改善箇所説明図

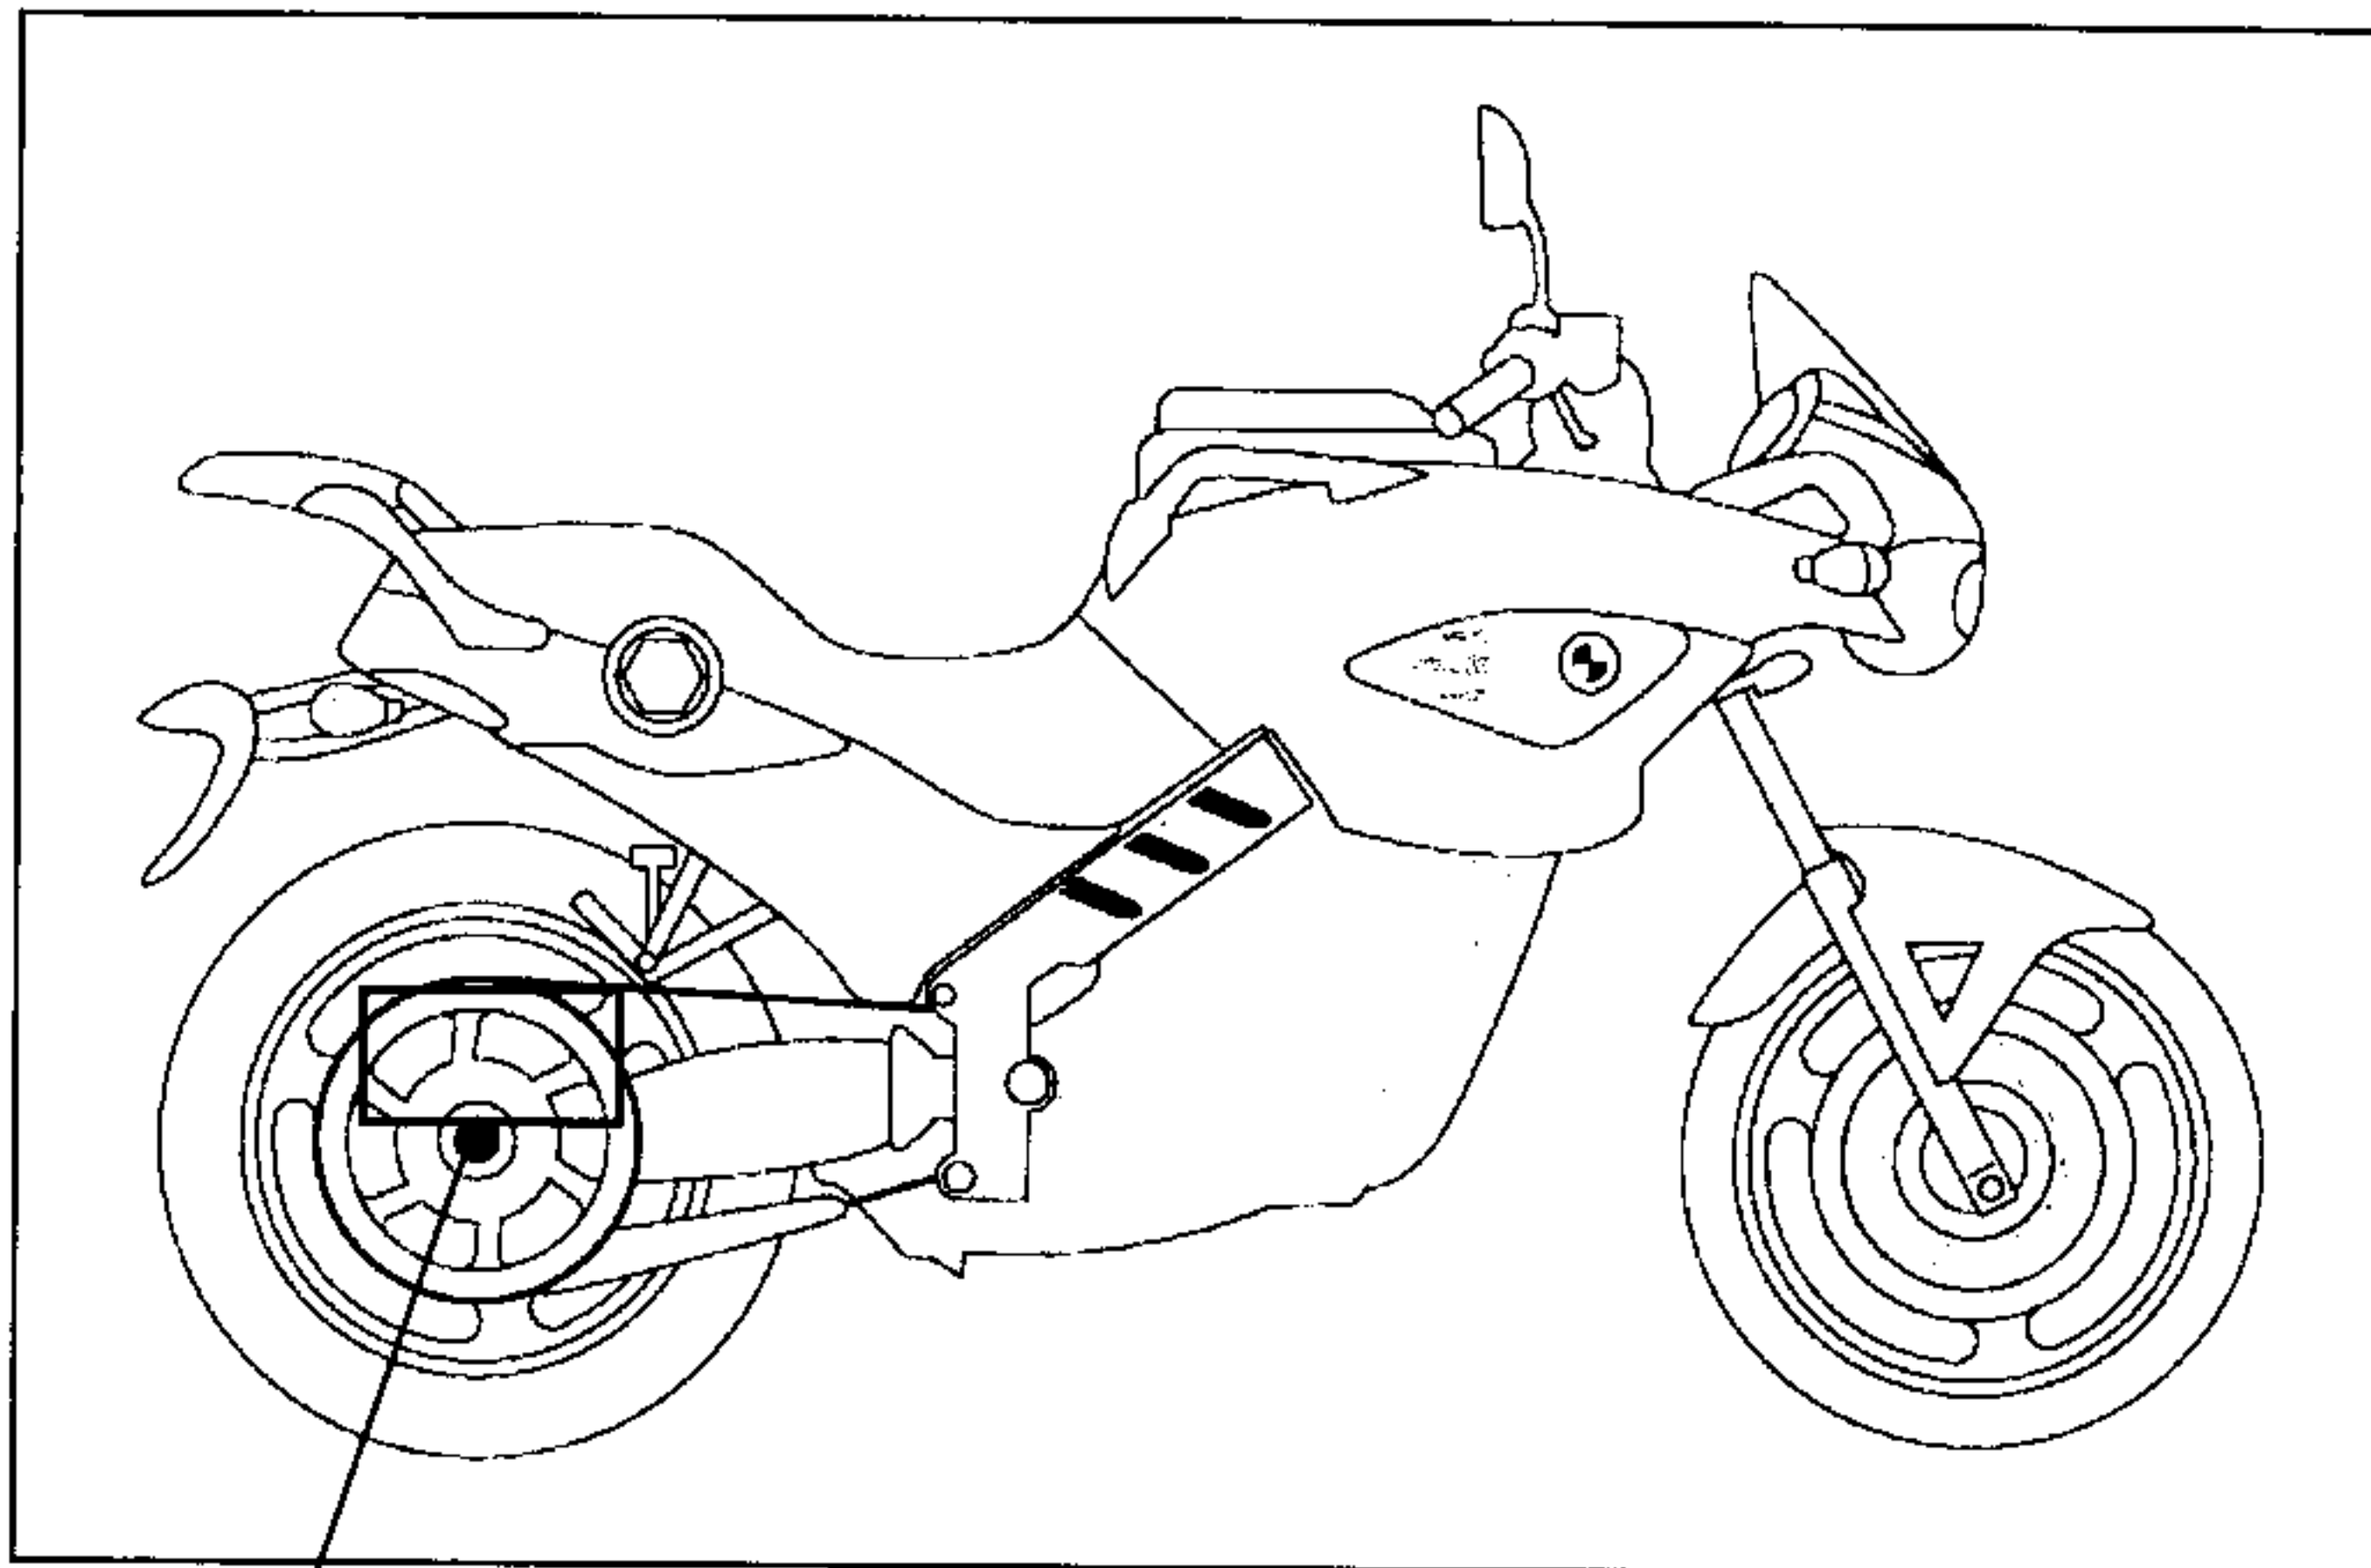
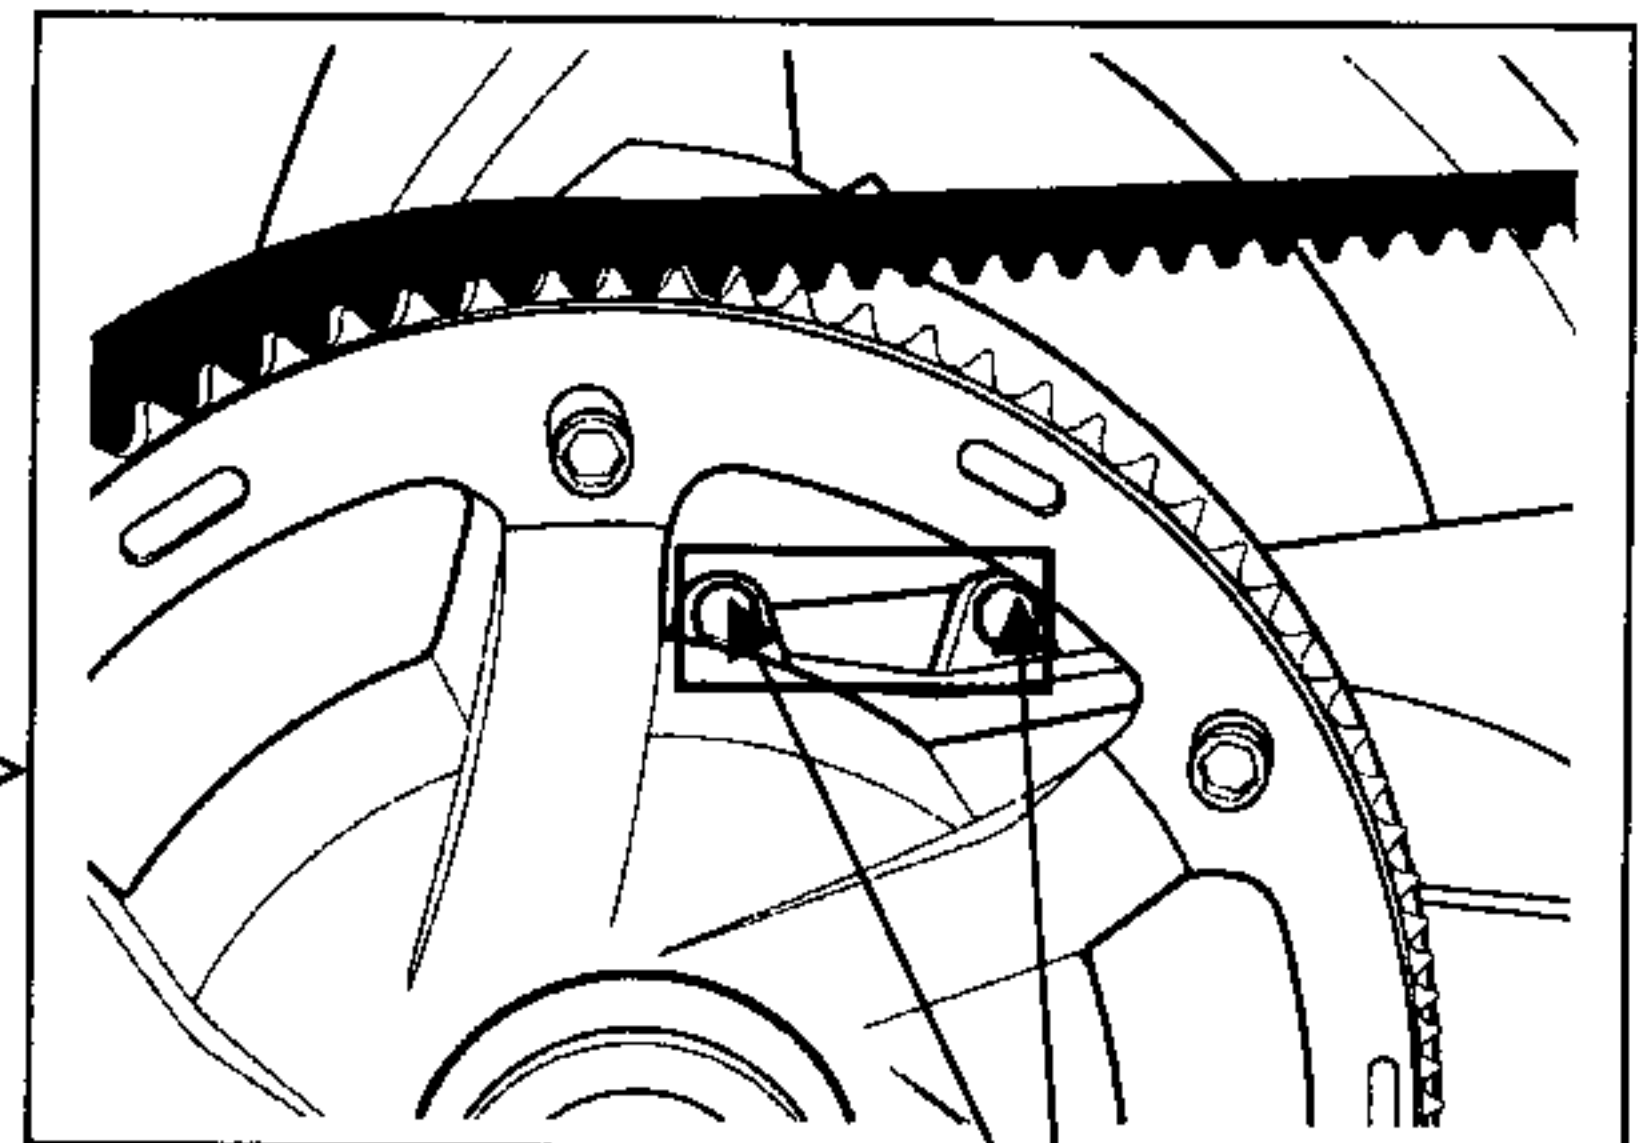
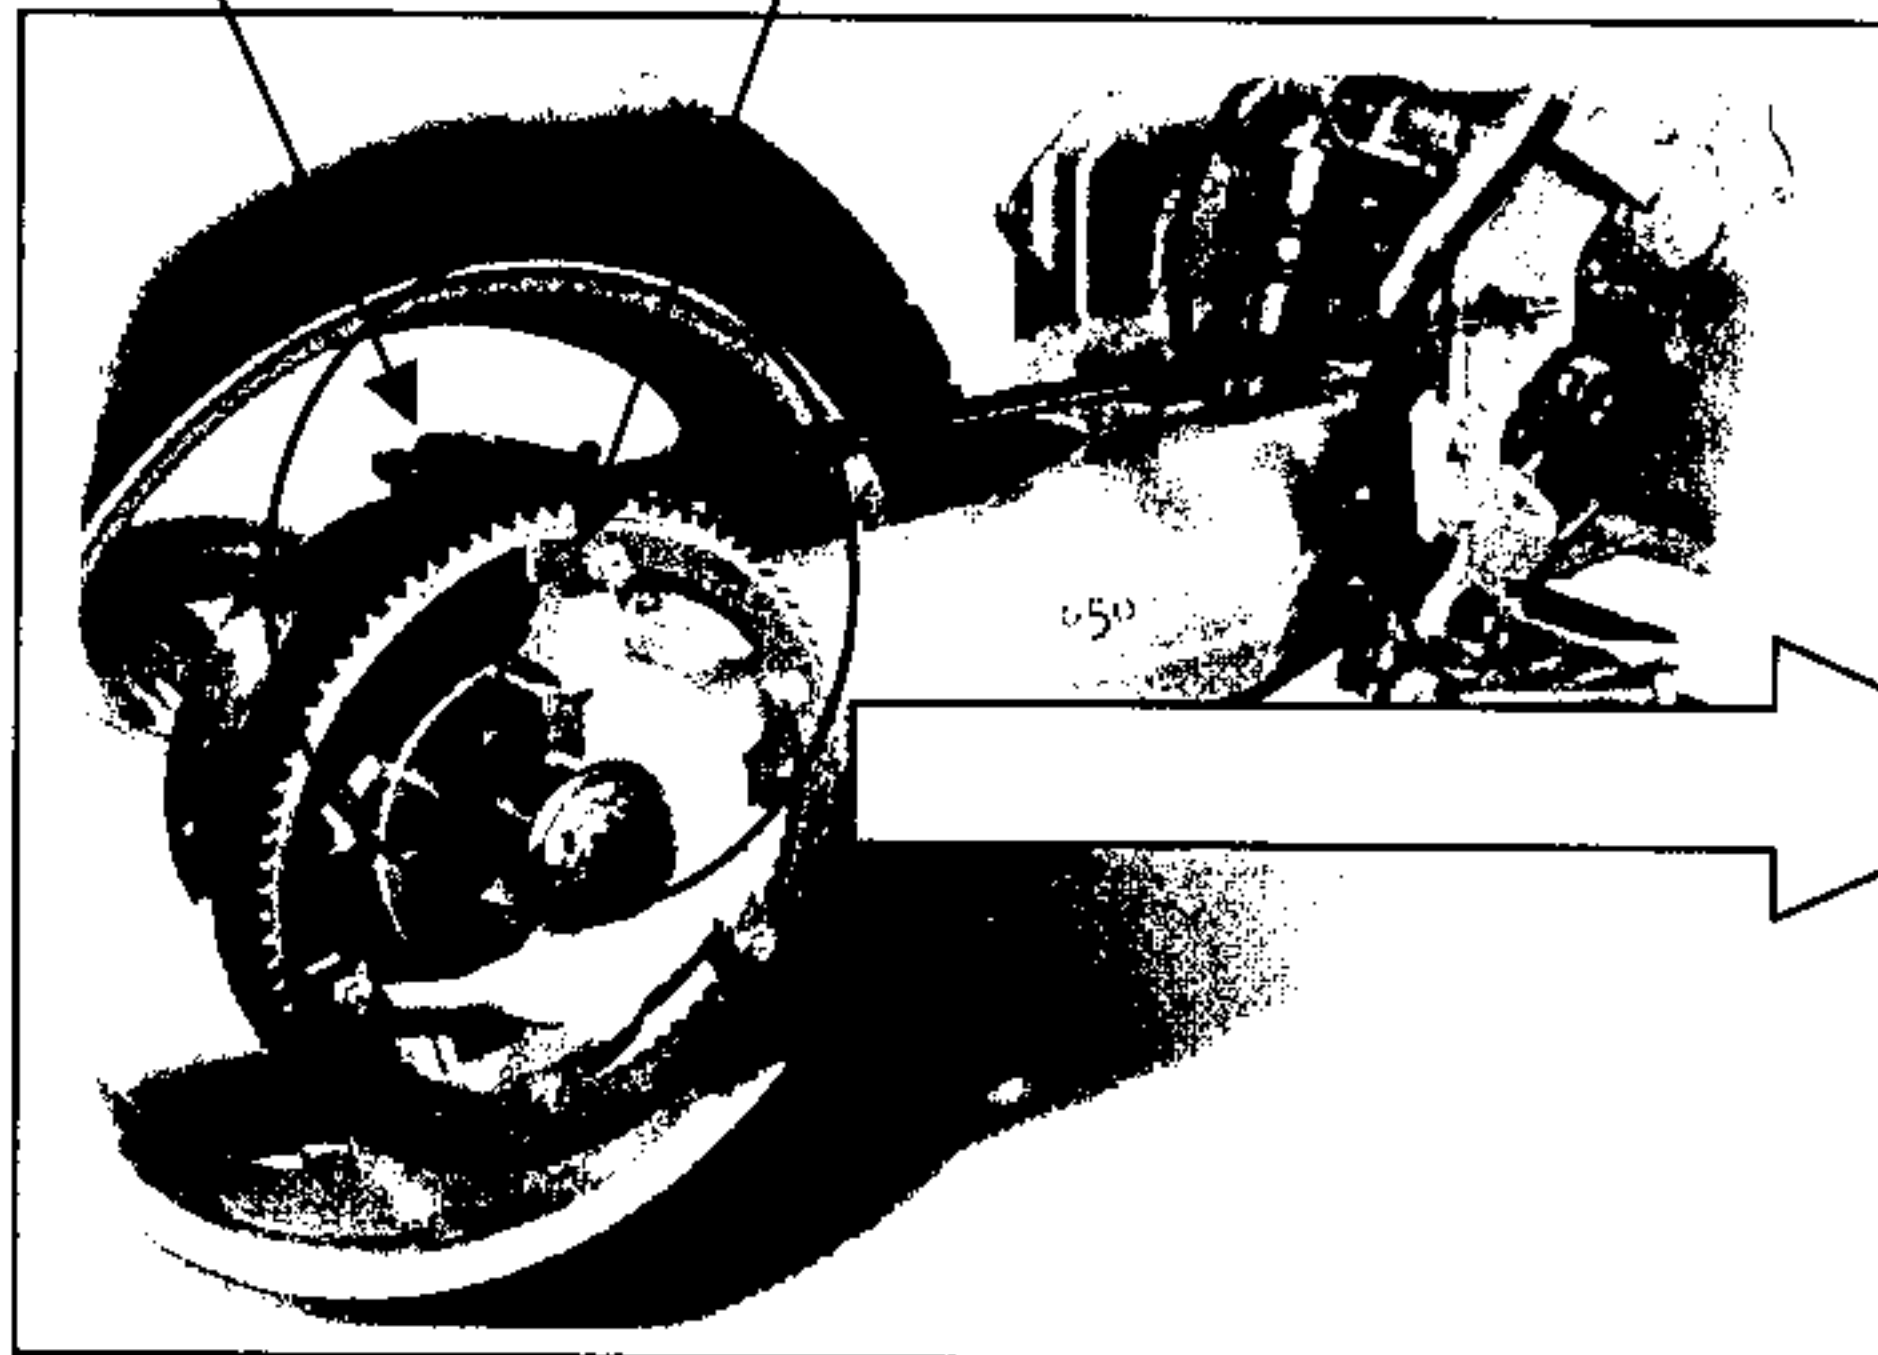
基準不適合箇所

後輪用制動装置において、ブレーキキャリパを固定しているボルトの締付けが不十分なものであるため、車両の振動により当該ボルトが緩んで制動時に異音が発生することがあり、そのままの状態で使用を続けると、最悪の場合、ブレーキキャリパが脱落して後輪の制動力が失われるおそれがある。

改善の内容

全車両、ブレーキキャリパ固定ボルトの締付け状態を点検し、締付けが不十分なものは規定トルクで締付ける。

識別

ボルトの頭に塗布された緑の識別ペイントの有無。
